Forum mondial de l'harmonisation des Règlements
concernant les véhicules

Amendements collectifs: Règlements n^{os} 3, 4, 6, 7, 19, 23, (27), 31, 38, 45, 50,
65, 69, 70, 77, 87, 88, 91, 98, 104, 112, 113, 119 et 123

Proposition de projet de complément 23 à la série 01 d'amendements au Règlement n^o 6 (Indicateurs de direction)

Communication de l'expert de l'Allemagne*

PRESCRIPTIONS MINIMALES CONCERNANT L'ÉCHANTILLONNAGE FAIT PAR UN INSPECTEUR

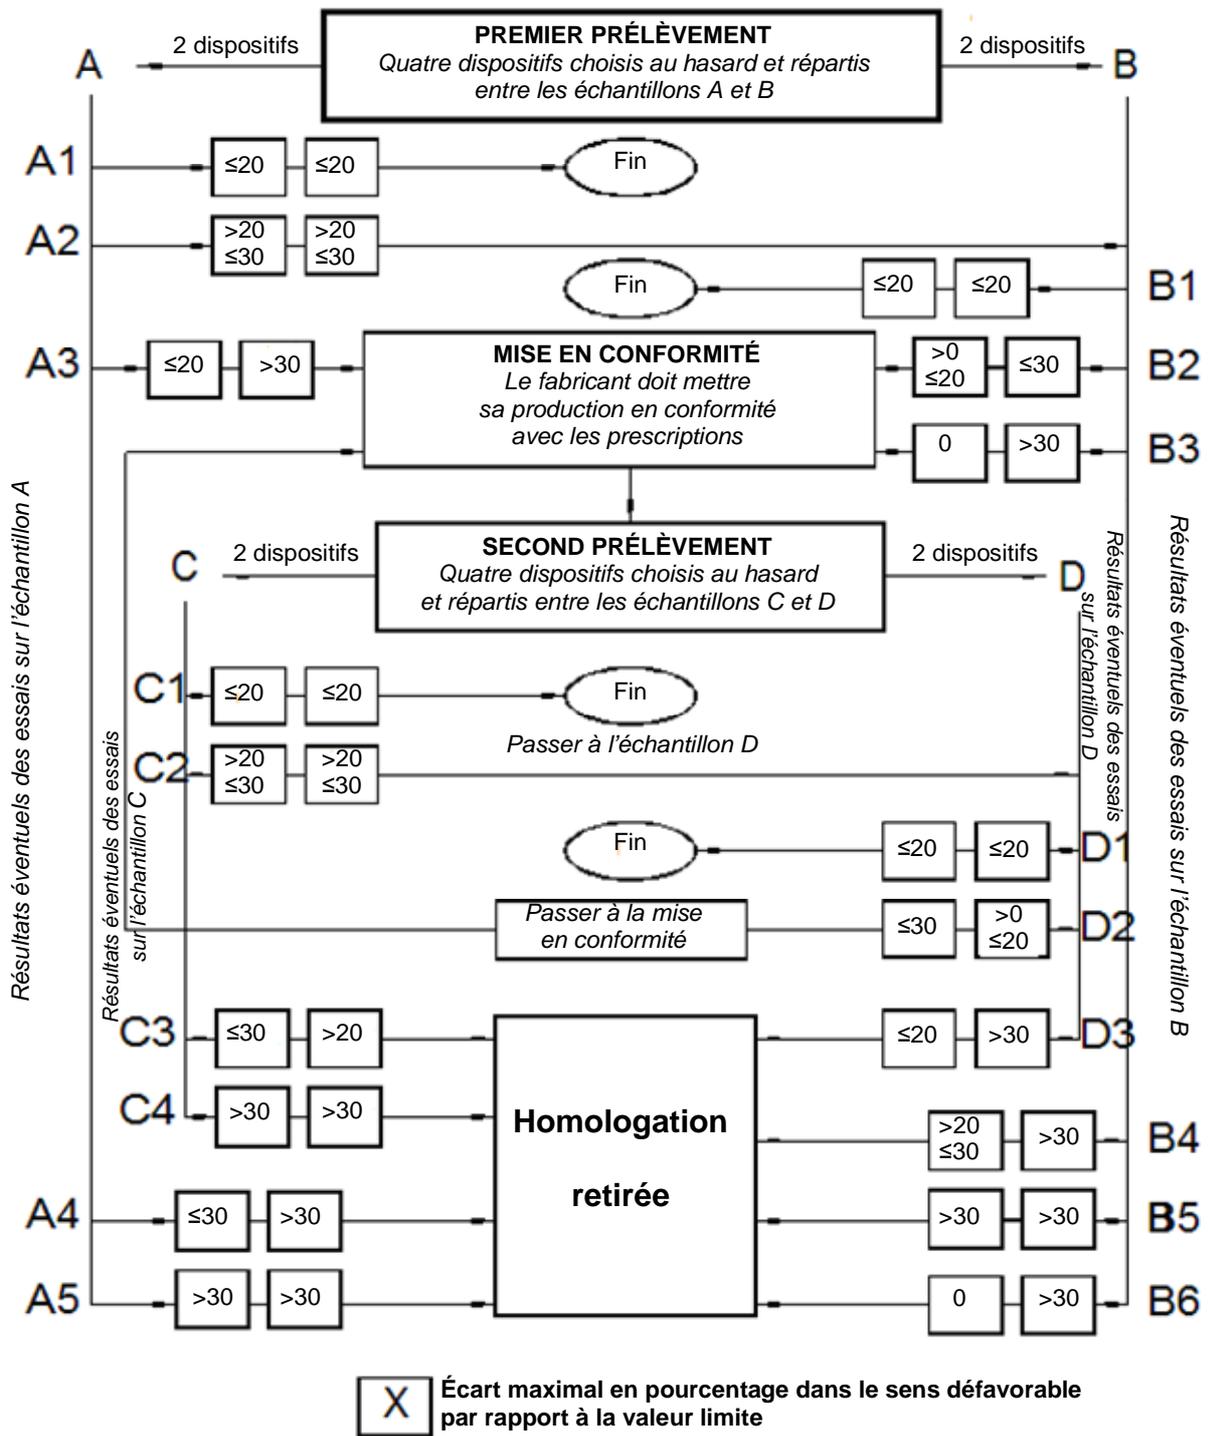
Annexe 7, modifier comme suit:

- 1.2 En ce qui concerne les caractéristiques photométriques, la conformité des feux de série n'est pas contestée si, lors de l'essai **effectué pour vérifier les caractéristiques photométriques, conformément au paragraphe 6 du présent Règlement**, d'un feu prélevé au hasard:

- 1.2.1 Aucune valeur mesurée ne s'écarte, dans le sens défavorable, de plus de 20 % des valeurs prescrites dans le présent Règlement.
- 1.2.2 Ou bien si, dans le cas d'un indicateur de direction fourni avec une source lumineuse remplaçable et si les résultats d'essai décrits ci-dessus ne sont pas conformes aux prescriptions, l'indicateur de direction est de nouveau soumis à des essais, avec une autre lampe à incandescence étalon.

2. **PREMIER PRÉLÈVEMENT**
- Lors du premier prélèvement, quatre feux sont choisis au hasard. La lettre A est apposée sur le premier et le troisième, et la lettre B sur le deuxième et le quatrième.

- 2.1 La conformité n'est pas contestée
- 2.1.1 À l'issue de la procédure de prélèvement indiquée à la figure 1 de la présente annexe, la conformité des feux de série n'est pas contestée si les écarts des valeurs mesurées sur les feux, dans le sens défavorable, sont les suivants:

- 2.2.2 Ou si les conditions énoncées sous le paragraphe 1.2.2 pour l'échantillon A ne sont pas remplies.
- 2.3 Retrait de l'homologation
- La conformité est contestée et le paragraphe 10 appliqué si, à l'issue de la procédure de prélèvement indiquée à la figure 1 de la présente annexe, les écarts des valeurs mesurées sur les indicateurs de direction sont les suivants:

- 2.3.3 Ou si les conditions énoncées sous le paragraphe 1.2.2 pour les échantillons A et B ne sont pas remplies.
3. **SECOND PRÉLÈVEMENT**
- Dans le cas des échantillons A3, B2 et B3, il faut procéder à un nouveau prélèvement en choisissant un troisième échantillon C composé de deux feux, et un quatrième échantillon D composé de deux feux, choisis parmi le stock produit après mise en conformité, dans les deux mois qui suivent la notification.
